**Skizze:**

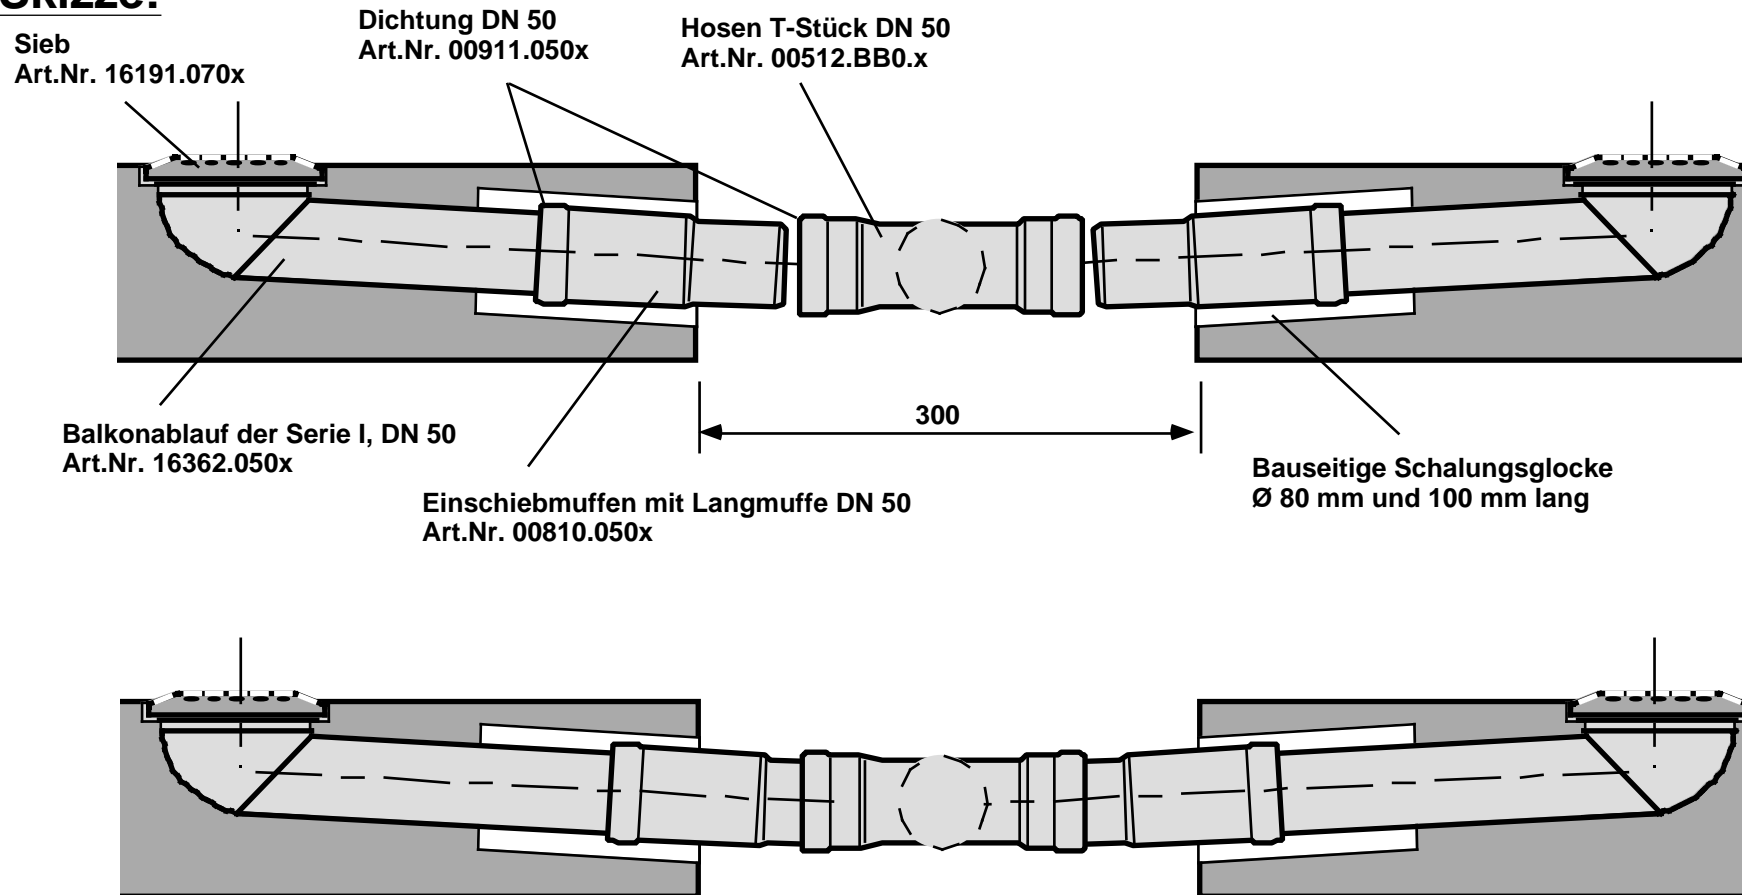
**Achtung, folgende Punkte müssen berücksichtigt werden:**

1. Die allgemeinen Hochbautoleranzen müssen für diese Anschlußart minimiert werden.
2. Problematisch sind die unterschiedlichen Gradzahlen des ankommenden Rohres und dem Hosen T-Stück, da dieses einen einwandfreien Zusammenbau behindert.
3. Im Sonderbau, wäre der Ablauf unter 0° und mit aufgeschweißter Schalungsglocke lieferbar.
